SERVICE INFO – INA 0168

Pompa cieczy chłodzącej 538 0021 10

Zmodyfikowana obudowa

Nr części: 538 0021 10

Foto 2: Nowy wygląd

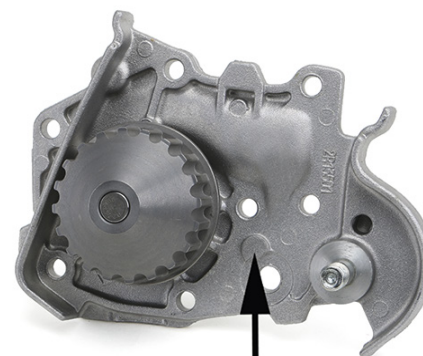
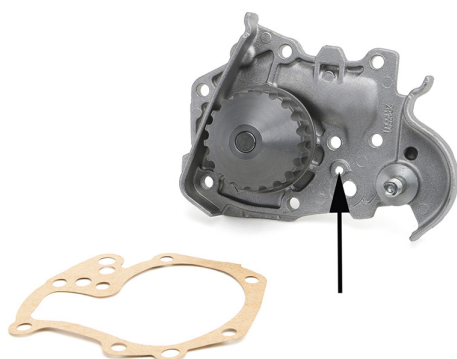
Pompa cieczy 538 0021 10 została zmodyfikowana. W nowym rozwiązaniu jeden z otworów obudowy został zaślepiony (foto.2).

W fazie przejściowej mogą być dostępne obie wersje pompy cieczy.

Obie wersje spełniają wymogi techniczne i mogą być stosowane bez ograniczeń.
